Znak sprawy: ZP.ZS.272.03.2018

Dot. przetargu nieograniczonego prowadzonego na podstawie regulaminu udzielania zamówień sektorowych podprogowych obowiązującego w Gminie Kościan” – zarządzenie Wójta Gminy Kościan z dnia 24.09.2018 r. nr 48/2018 pn. „Rozbudowa oczyszczalni ścieków w Racocie wraz z solarną suszarnią osadów ściekowych”

Odpowiedzi na pytania/zmiana SIWZ

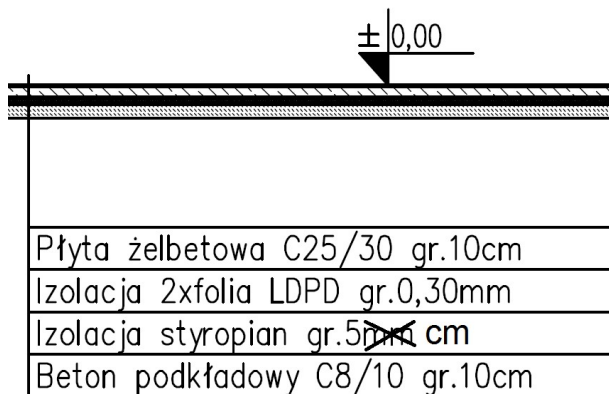
3. Dokumentacja branży konstrukcyjnej w części opisowej (strona 26) mówi, że: „w posadzce należy ułożyć przewody grzewcze (kable) mocowane punktowo do dolnej siatki zbrojenia (szczegółowy układ kabli wg projektu branżowego j/w). Ta sama dokumentacja na rysunkach nr K-11_03 potwierdza ten fakt. Dokumentacja wentylacyjna wskazuje na konieczność wykonania wodnego ogrzewania podłogowego.

Prosimy o dokonanie stosownych korekt w ramach koordynacji międzybranżowej.

Odp. Umieszczoną w konstrukcji informację o przewodach grzewczych (kable) należy traktować informacyjnie, w taki sposób, aby w czasie wykonywania płyty posadzkowej „nie zapomnieć” o ułożeniu instalacji podgrzewania płyty i stąd odwołanie „wg projektu branżowego”. Skoro w branży wentylacyjnej przyjęto wodne ogrzewanie podłogowe to tak należy przyjąć do wyceny i tak później to wykonać.
